Info Prodotto 1608

01 Giugno 2016

PLANET 45

PL 20136

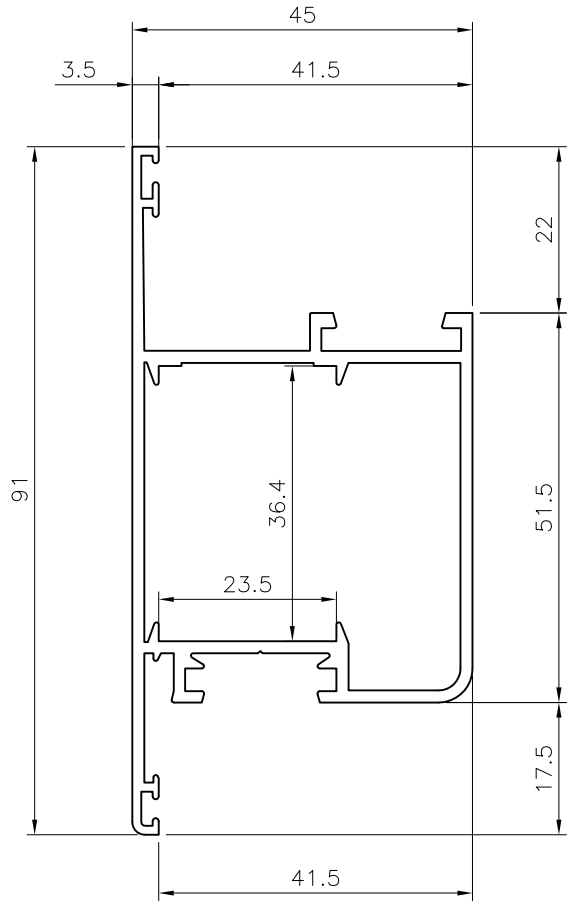
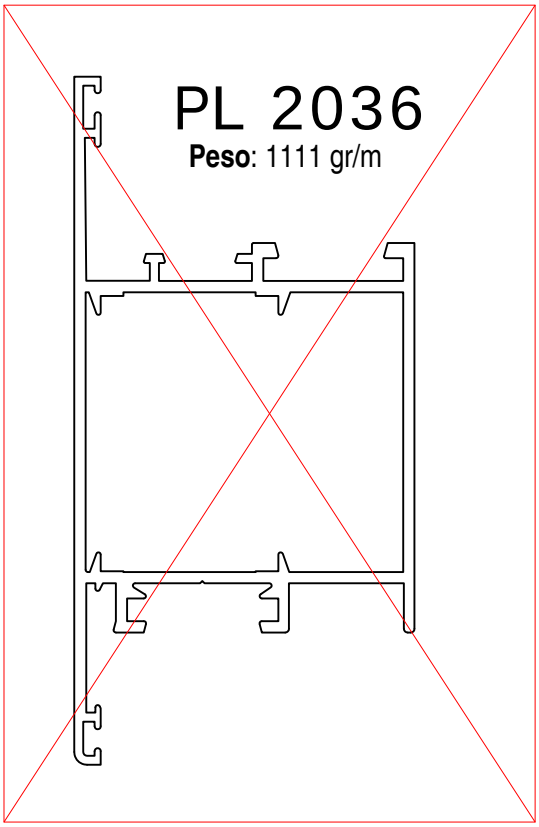
A partire da oggi il profilo PL 20136 sostituirà il PL 2036 che andrà fuori produzione. Oltre a migliorare a livello estetico con l'inserimento del raggio nella parte bassa del profilo e l'eliminazione del dentino, abbiamo modificato gli spessori del profilo per aumentarne la robustezza in quanto anta per portoncino.

Profilo: Anta portoncino doppia battuta
Peso: 1163 gr/m
